# Ilustrowana lista części — aktualizacja IPL

**530iP4**

Opis zmiany

Aktualizacje IPL

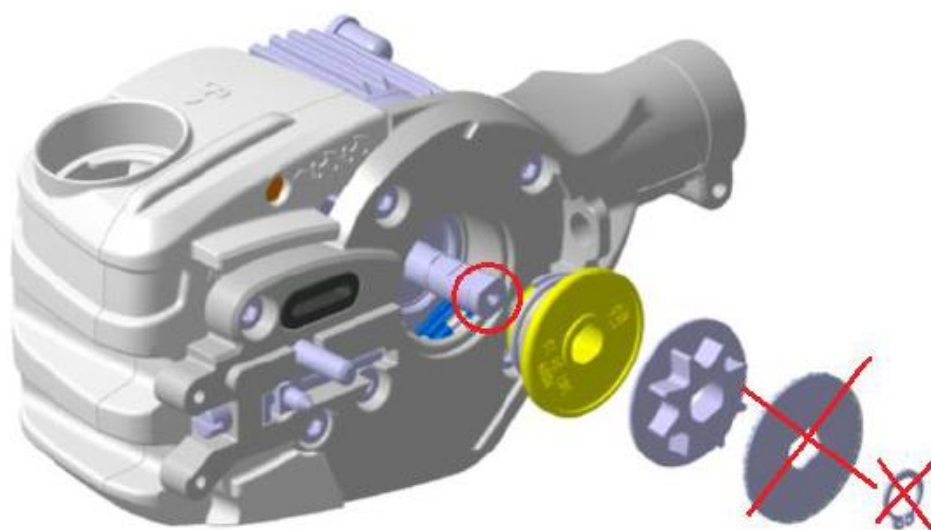
<b>Tytuł strony</b>	<b>Nr referencyjny</b>	<b>Nowy nr części</b>	<b>Nazwa</b>	<b>Stary nr części</b>	<b>Uwaga</b>
A GŁOWICA TNĄCA	4		ZESPÓŁ SILNIKA	587 69 08-01	Stary silnik.
A GŁOWICA TNĄCA	30	546 70 36-01	ZESTAW SILNIKOWY		Nowy silnik. Zastąpi 587 69 08-01 po wyczerpaniu zapasów magazynowych.
A GŁOWICA TNĄCA	31	529 65 38-01	SILNIK		Nowy silnik dla ZESTAWU SILNIKOWEGO 546 70 36-01.
A GŁOWICA TNĄCA	23	Patrz uwaga	PODKŁADKA	577 27 15-01	Tylko dla starego silnika 587 69 08-01 i UKŁADU TNĄCEGO 529 53 71-01 bez otworu na śrubę w wale silnika (patrz Odniesienie 2 na stronie 3).
A GŁOWICA TNĄCA	24	Patrz uwaga	PIERŚCIEN OSADCZY	735 31 12-00	Tylko dla starego silnika 587 69 08-01 i UKŁADU TNĄCEGO 529 53 71-01 bez otworu na śrubę w wale silnika (patrz Odniesienie 2 na stronie 3).
A GŁOWICA TNĄCA	29	Patrz uwaga	UKŁAD TNĄCY	529 53 71-01	Nowy UKŁAD TNĄCY obejmuje nowy silnik (wał z otworem na śrubę, patrz Odniesienie 2 na stronie 3).

A GŁOWICA TNĄCA	32	597 67 01-01	SPRĘŻYNA ZABIERAKA		Patrz Odniesienie 2 na stronie 3.
GŁOWICA TNĄCA	33	503 23 00-35	PODKŁADKA		Patrz Odniesienie 2 na stronie 3.
A GŁOWICA TNĄCA	34	503 21 53-20	ŚRUBA		Patrz Odniesienie 2 na stronie 3.

## Odniesienie 1

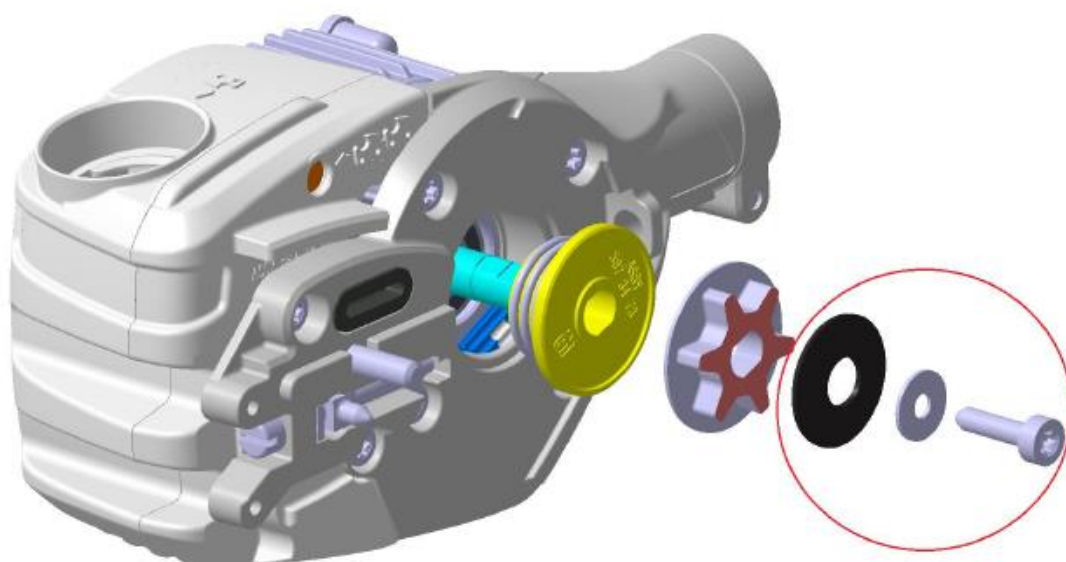
Motor assy is replaced with a new motor assy that has an internal threaded hole in the shaft.  
The washer and circlip are replaced by a disc spring, washer and screw.  
The screw must be tightened with 7-8 Nm and the spur sprocket must be held / fixed to enable that.

## Odkońnik 2 dla IDENTYFIKACJI UKŁADU TNĄCEGO 529 53 71-01.

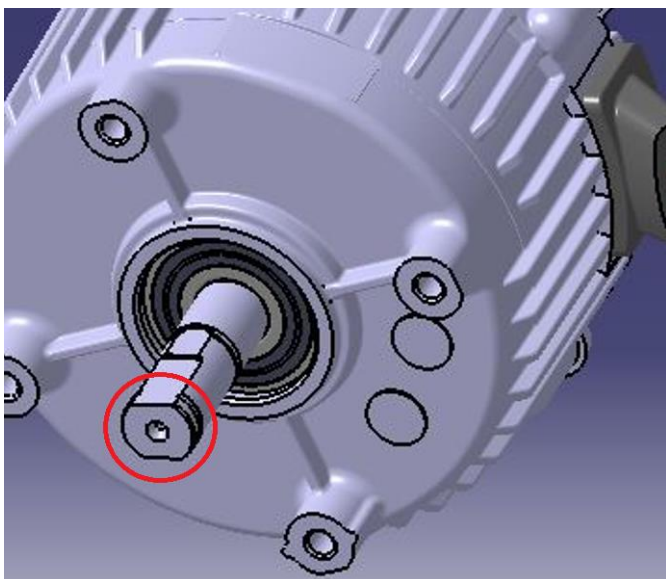
Stary UKŁAD TNĄCY 529 53 71-01 > (wał silnika bez otworu na śrubę) jest zgodny **WYŁĄCZNIE** z PIERŚCIENIEM OSADCZYM 735 31 12-00 i PODKŁADKĄ 577 27 15-01. Ten stary układ tnący obejmuje SILNIK 587 69 08-01.

Nowy UKŁAD TNĄCY 529 53 71-01 > (wał silnika z otworem na śrubę, patrz poniżej) zgodny **WYŁĄCZNIE** ze SPREŻYNAŃ ZABIERAKA 597 67 01-01, PODKŁADKĄ 503 23 00-35 i ŚRUBĄ 503 21 53-20. Ten nowy układ tnący obejmuje SILNIK 529 65 38-01.
